島根原子力発電所 2号炉 審査資料	
資料番号	EP-050 改 46(説 41)
提出年月日	令和2年5月28日

# 島根原子力発電所 2号炉

## 地震による損傷の防止

[地下水位の設定]

2-2図 地下水位低下設備（既設）断面図

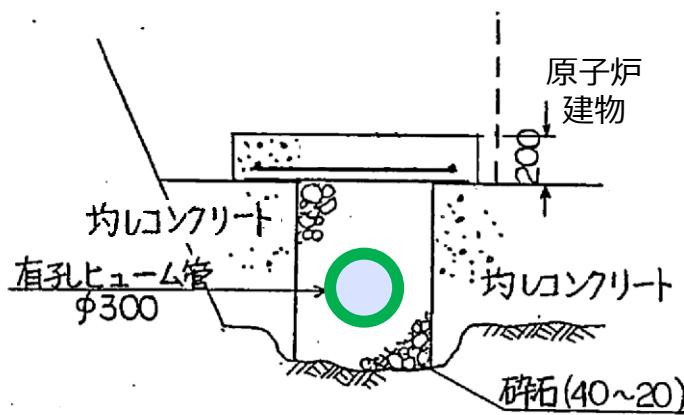
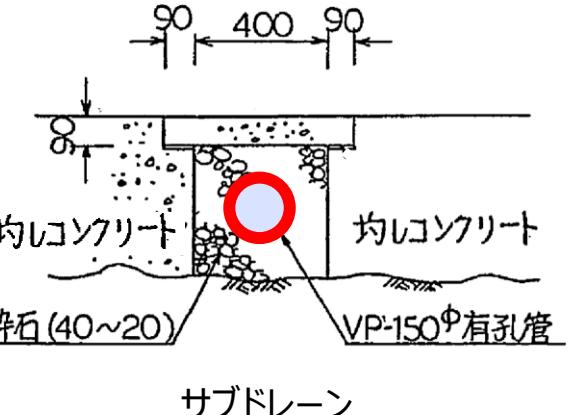
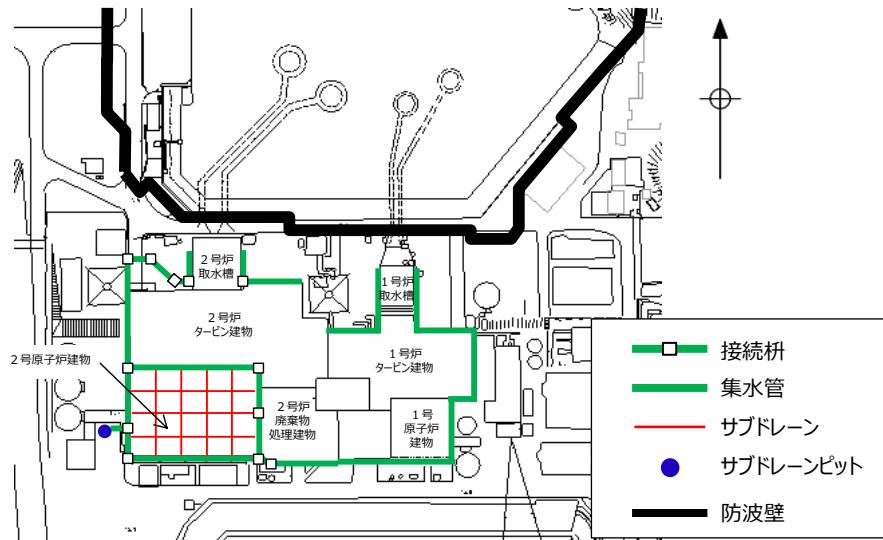
No.	審査会合日	指摘事項の内容	回答頁
106	令和2年3月17日 (本日回答)	再現解析に用いる地盤の透水係数について、ボーリング調査等による地盤状況、試験等による具体的な設定方法及び設定プロセスを示し、その妥当性を説明すること。	P88～91
107	令和2年3月17日 (本日回答)	再現解析によるモデルの妥当性確認について、前提となる既設の地下水低下設備の詳細構造を説明すること。	P14～16
108	令和2年3月17日 (本日回答)	既設地下水位低下設備は信頼性が低いとしているが、基準地震動Ss等による損傷で他の施設等に波及影響を与えることがないのか説明すること。	P61
109	令和2年3月17日 (本日回答)	既設のドレーンについて、管路ではなく周辺の碎石相当として取扱うとしているが、基準地震動Ss時に碎石の間に土砂が流入する等して集水機能が低下する等が考えられるため、碎石相当の透水係数を適用できるのか説明すること。	P26,59,60
110-1	令和2年3月17日 (本日回答)	三次元浸透流解析の再現解析のうち参考として実施した非定常解析については、解析値の観測降雨に対する感度が低いため、その理由を考察すること。	P21
111	令和2年3月17日 (本日回答)	地下水位低下設備について、揚圧力低減及び液状化影響低減の効果を期待することを踏まえた基準適合上の位置付けとその考え方を説明すること。	P13,36
112	令和2年3月17日 (本日回答)	浸透流解析で用いた透水係数について、岩級区分のD級のみ他の岩級と設定方法が異なる理由及び埋戻し土の透水係数が建設時工認の値に比べかなり大きくなっている理由を説明すること。	P66,89～91

- 詳細設計段階で新設の地下水位低下設備の有効範囲と効果を検討する方針に関して、既設の地下水位低下設備を構成する各部位の役割を期待する部位と期待しない部位を明確にし、役割を期待する部位の要求機能、基準地震動Ssに対して想定する損傷形態、性能及びその性能を期待できる根拠等を整理して説明すること。
- 再現解析によるモデルの妥当性確認について、前提となる既設の地下水低下設備の詳細構造を説明すること。
- 既設地下水位低下設備は信頼性が低いとしているが、基準地震動Ss等による損傷で他の施設等に波及影響を与えることがないか説明すること。
- 既設のドレンについて、管路ではなく周辺の碎石相当として取扱うとしているが、基準地震動Ss時に碎石の間に土砂が流入する等して集水機能が低下する等が考えられるため、碎石相当の透水係数を適用できるのか説明すること。

- 既設の地下水位低下設備の機能に期待しない（揚水ポンプは稼働しないものとし、ドレンは管路が碎石及び土砂で閉塞された状態とする）ことを明記。（P26,35）
- 既設の地下水低下設備の詳細構造を説明。（P15,16）
- 既設の地下水位低下設備は設置環境の観点から、基準地震動Ss等による損傷で他の施設等に波及影響を与えることがないことを説明。（P61）
- 既設のドレンは岩盤や構造物に囲まれており、周囲を碎石で埋め戻しているため、機能に期待しない場合においても周囲の碎石相当の集・排水機能が確保できるとして、碎石相当の透水係数を設定していた。しかしながら、万が一、経年的に周囲の埋戻土からの土砂流入により通水面積の減少が発生した場合、確実に土砂を除去できないため、碎石の間に土砂が流入した状態を仮定し、埋戻土（掘削ズリ）相当の透水係数に見直す。（P59,60）

- 既設の地下水位低下設備の断面図を2-2図に示す。

3-6図 地下水位の経時変化例

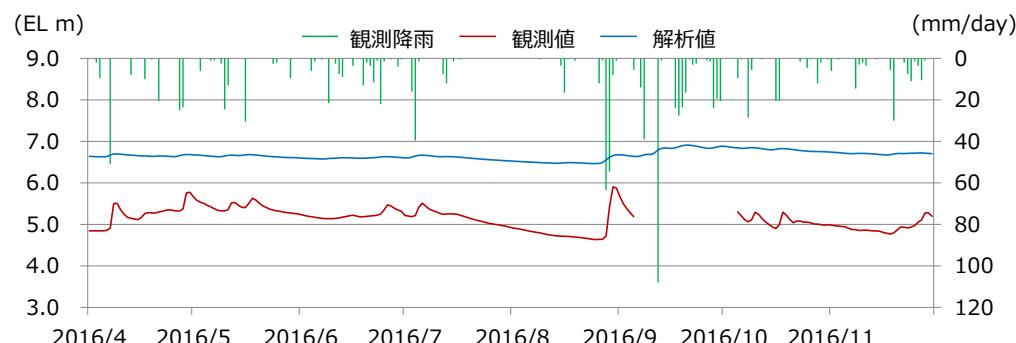
- 地下水位低下設備に期待しない各施設の地下水位について、三次元浸透流解析から地下水位を設定する方法及びプロセスの方針を示し、その保守性を説明すること。
- 三次元浸透流解析の再現解析のうち参考として実施した非定常解析については、解析値の観測降雨に対する感度が低いため、その理由を考察すること。
- 地下水位低下設備について、揚圧力低減及び液状化影響低減の効果を期待することを踏まえた基準適合上の位置付けとその考え方を説明すること。

- 詳細設計段階で設定する設計地下水位の設定方法について、地下水位低下設備の効果に期待しない屋外重要土木構造物等のうち、箱型構造物及び線状構造物の設定例を示した。設計地下水位は各解析断面における地下水位を用いて、構造物側面や解析断面境界等の各点での最高水位を結んで保守的な設定とする方針を説明。（P32,33）
- 降雨時の地下水位の反応について観測値と解析値を比較すると、観測値は降雨と連動して地下水位が変化しているが、解析値は観測値と比較して地下水位の感度が小さい。この理由として、局所的に潜在する割れ目や水みち、主要建物周辺の工事による影響等、観測孔の周辺状況が地下水位の上昇要因として考えられると考察。（P21）
- 設置許可基準規則第3条第2項及び第4条(第39条)への適合に当たり、原子炉建物等の設計の前提条件となる地下水位を一定の範囲に保持するために必要であることから、地下水位低下設備を設計基準対象施設（Cクラス：Ss機能維持）として位置付けることを説明。（P13,36）

- 再現解析において、参考として非定常解析を実施し、水位の経時変化について3-6図のとおり確認した。主要建物周辺の代表点としてNo.1孔を、高台の代表点としてNo.7孔を選定した（3-4図参照）。
- No.1孔は2号炉の北側に位置し、海が近く、埋戻土（掘削ズリ）の層厚の比較的薄い地点である。一方で、No.7孔は敷地の南側に位置し、埋戻土（掘削ズリ）の層厚の比較的厚い地点である。地下水位の経時変化に係る観測値と解析値を比較すると、No.1孔では概ね同程度であり、No.7孔では解析値が観測値を上回っている。
- また、降雨時の地下水位の反応について観測値と解析値を比較すると、観測値は降雨と連動して地下水位が変化しているが、解析値は観測値と比較して地下水位の感度が小さい。この理由として、局所的に潜在する割れ目や水みち、主要建物周辺の工事による影響等、観測孔の周辺状況が地下水位の上昇要因として考えられる。
- 今後、非定常解析の位置付け及び非定常解析の信頼性を向上させるための取り組みについて、詳細設計段階で説明する。
- それぞれの観測孔における地下水位の経時変化の傾向を以下に示す。

添付10-1図 現場透水試験結果  
(C<sub>H</sub>級, C<sub>M</sub>級及びC<sub>L</sub>級岩盤)

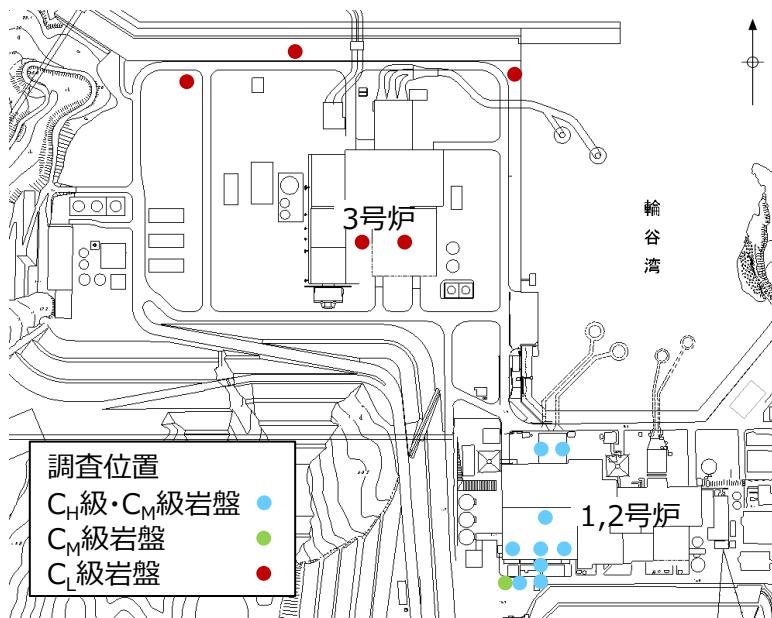
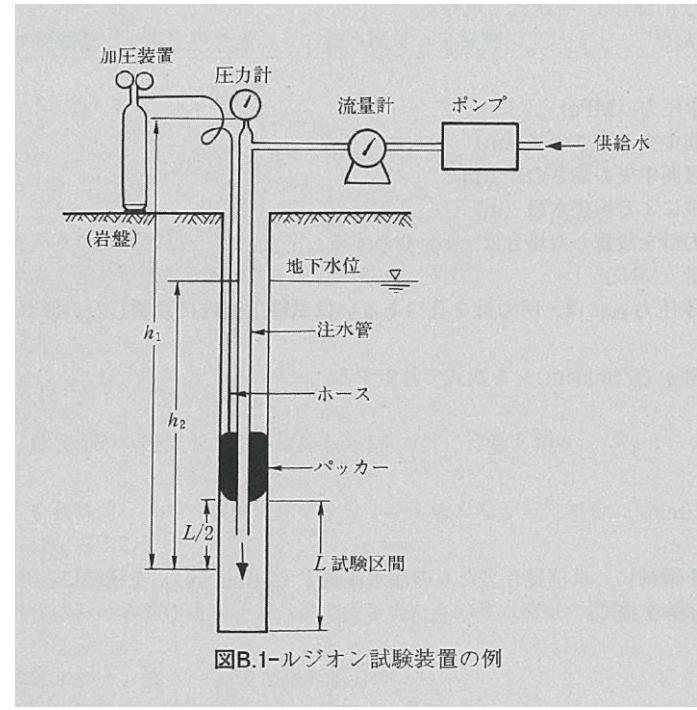
- 再現解析に用いる地盤の透水係数について、ボーリング調査等による地盤状況、試験等による具体的な設定方法及び設定プロセスを示し、その妥当性を説明すること。
- 浸透流解析で用いた透水係数について、岩級区分のD級のみ他の岩級と設定方法が異なる理由及び埋戻し土の透水係数が建設時工認の値に比べかなり大きくなっている理由を説明すること。

- 再現解析に用いる地盤の透水係数については、解析の精度向上を目的として、敷地の岩級に合わせて透水係数を設定することとしC<sub>H</sub>級～C<sub>L</sub>級の岩盤は現場透水試験（ルジオン試験）より、D級は後段での説明のとおりクレーガーの方法により、埋戻し土（掘削ズリ）及び砂礫層は現場透水試験（回復法）より、それぞれ透水係数を求めていることを説明。（P88～91）
- 浸透流解析で用いた透水係数は、地盤工学会基準に基づく現場透水試験（ルジオン試験、回復法）により求めているが、D級岩盤は主として地山の表層に薄く分布していることから、現場透水試験（ルジオン試験）の試験区間長（通常5m）を確保できないため、現場透水試験による透水係数の取得が困難であることから、粒度試験結果からクレーガーの方法（地盤工学会）により透水係数を設定していることを説明。また、建設時工認の埋戻し土の透水係数は、工学的な観点から岩盤の透水係数より1オーダー大きな値とすることで地下水位を保守的に評価することに重点を置き、現場透水試験によらず透水係数を設定しており、今回、解析の精度向上を目的として地盤工学会基準の現場透水試験（回復法）を実施し、直接的に透水係数を求めて設定したことにより値が異なっていることを説明。（P89～91）

- 建設時工認では、原子炉建物直下に分布する頁岩・凝灰岩（上層部）及び（下層部）の2種類において、地盤工学会基準の現場透水試験（ルジオン試験）に基づき透水係数を設定していた。
- 今回、3次元浸透流解析を行うに当たり、解析の精度向上を目的として、敷地の岩級に合わせて透水係数を設定する。C<sub>H</sub>級, C<sub>M</sub>級岩盤については、建設時工認の現場透水試験より透水係数を設定した。なお、C<sub>L</sub>級岩盤については2号炉周辺岩盤に分布していないことから、3号敷地造成前の尾根部における現場透水試験より透水係数を設定した。
